改善箇所説明図

改善措置の内容

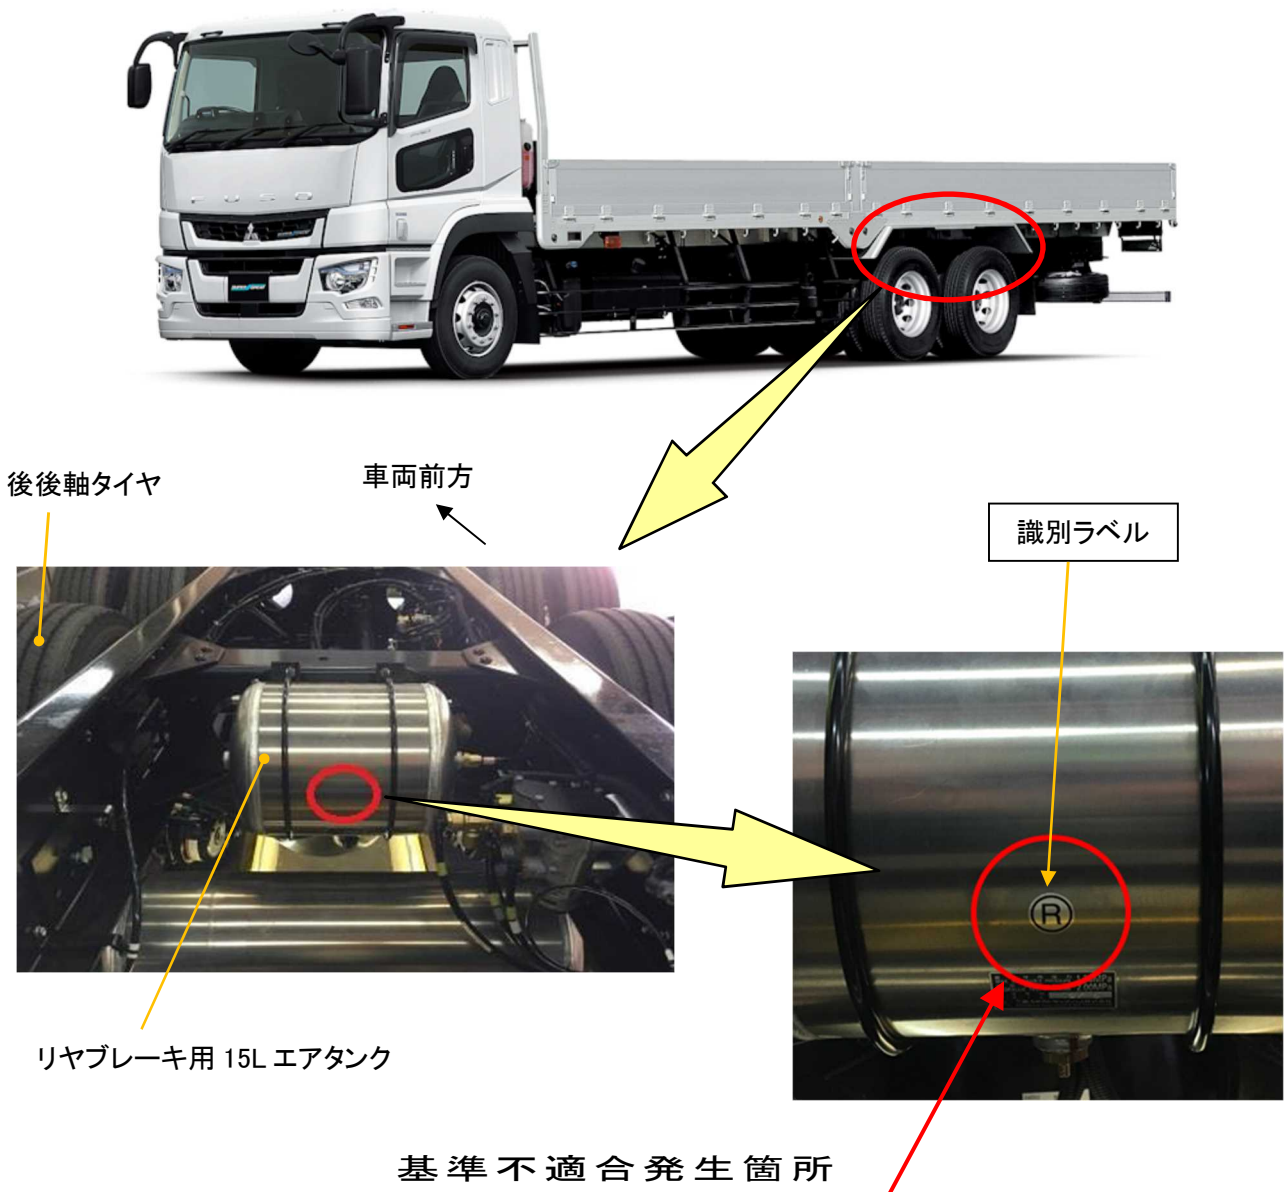
フルトラクタ仕様の大型トラックにおいて、リヤブレーキ用の 15L エアタンクにリヤブレーキ系統であることを示す識別ラベルを貼り付ける指示が不適切なため、当該ラベルが貼り付けられていない。

全車両、リヤブレーキ用の 15L エアタンクに当該ラベルを貼付ける。

注：□ は新たに貼付けする部品を示す。
